COMITÉ TECHNIQUE N°4

Étude Hydrologie, Milieux, Usages, Climat (H.M.U.C.) du bassin versant de l'Authion

COMPTE RENDU DES PRINCIPAUX ECHANGES

03 juillet 2023 à 14h00

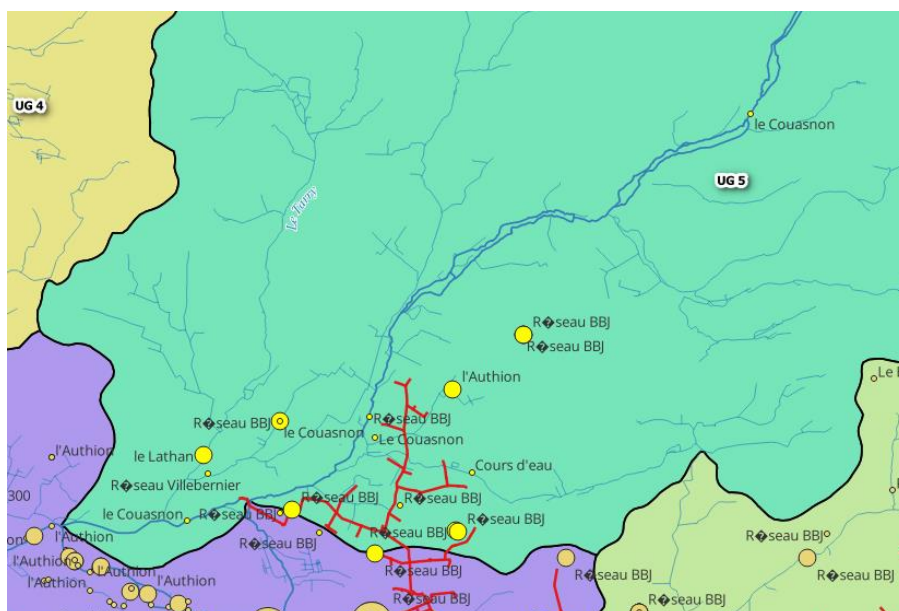
Jean-Pierre PIQUEMAL alerte sur la valeur de DOE qui est présentée pour le Changeon à Moulin Foulon. La valeur inscrite dans le PAGD est de 0,26 m³/s, on observe que les débits biologiques sont bien en deçà de la valeur du DOE. Il y a eu une erreur de transcription entre le rapport de Phase 4 de la précédente étude VP et le PAGD.

Auriane indique que le PAGD du SAGE Authion inscrit bien la valeur de 0,26 m³/s comme étant le DOE du Changeon au Moulin Foulon.

Jeannick CANTIN demande de vérifier le volume prélevé dans le Couasnon (4 millions) affiché dans la diapo 46. Selon lui, ce volume est important et qu'il s'agit plutôt d'un volume total (superficiel et souterrain) et non pas seulement superficiel.

Après vérification, Le rapport Aquascop évalue le DMB du Changeon au Paluau à 0,155 m³/s (station située en aval du Moulin Foulon). Le rapport de phase 4 de la précédente étude VP a défini un DOE de 0,25 m³/s au Moulin Boutard (station située en aval du Moulin Foulon et du Paluau).

Après vérification, il s'avère qu'il n'y a actuellement aucun prélèvement superficiel dans le Couasnon, et ce depuis 2008.. En revanche il y en avait quelques-uns avant 2008, et le tableau présenté en COTECH (diapo 46) prenait comme valeur d'usage une moyenne de la chronique 2001-2021 (comme les cartes du rapport de phase 1, dont un extrait est donné ci-dessous à titre de rappel).
